VYSVĚTLENÍ ZADÁVACÍ DOKUMENTACE (dále také jen jako VD ZD)
dle ust. § 98 zákona č. 134/2016 Sb., o zadávání veřejných zakázek (dále jen
„zákon“)
č. XIII

Název veřejné zakázky:	Generální dodavatel stavebních prací vč. zajištění restaurátorské práce – opakovaná
Zadavatel:	Městská knihovna Kutná Hora, příspěvková organizace
Sídlo:	Husova 145, 284 01 Kutná Hora
IČ:	62951491
Zastoupený:	Mgr. Gabrielou Jarkulišovou, ředitelkou knihovny
Kontaktní osoba:	Mgr. Jiří Kolář, pověřený administrací veřejné zakázky

Žádost o vysvětlení č. 13

„ Rekonstrukce objektu bývalé základní školy J. A. Komenského v Kutné Hoře“,
evidenční číslo zakázky Z2019-033174

Rozpěrky pro přesnou montáž

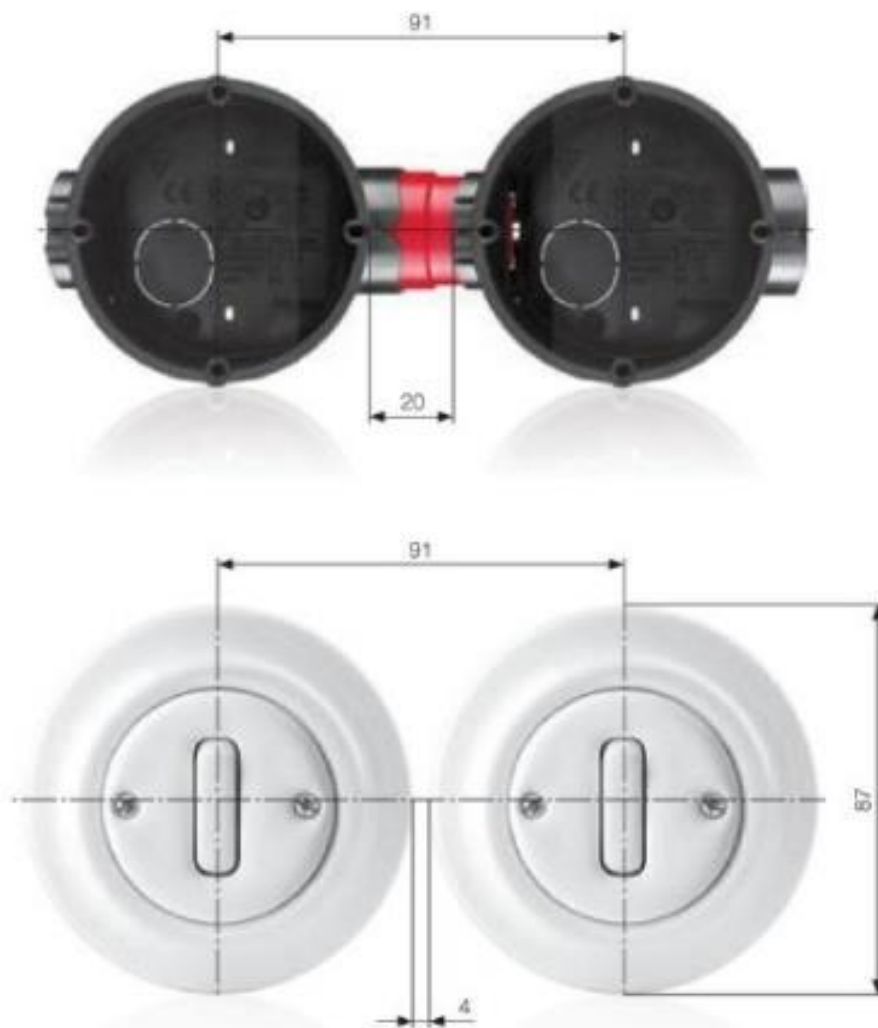
Podle knihy vzorků, které je součástí zadávací dokumentace jsou nadstandardní prvky ABB DECENTO, které se však již dodávají společně s jednorámečkem (je to jen obecný název, prvek je kulatý), protože není možné tyto prvky sdružovat do vícenásobných rámečků.

Uchazeči není jasné, proč jsou ve výkazu-výměr uvedeny položky pro vícenásobnou montáž, ale ani to, proč jsou ve výkazu i jednoduché rámečky (přístroj je již dodáván s rámečkem)

Žádáme zadavatele o úpravu vv, neboť se domníváme, že jde o duplicitu, případně o vysvětlení.

Projekt nesmí definovat konkrétní výrobek, proto zadavatel nemůže tvrdit, že má být použit zrovna ABB Decento. Nadstandardní vypínače se mohou být i od jiného výrobce, třeba v odlišném designu. Proto je uváděn výpis dle běžných vypínačů.

Pakliže naceníte konkrétně ABB Decento, je nutné počítat s originálním jednorámečkem a není tedy nutné mít jednorámeček vykázán samostatně. Úpravu výkazu nemůžeme řešit, protože nemůžeme vědět, zda nebude výrobek od jiného dodavatele, který by neměl jednorámeček součástí vypínače.
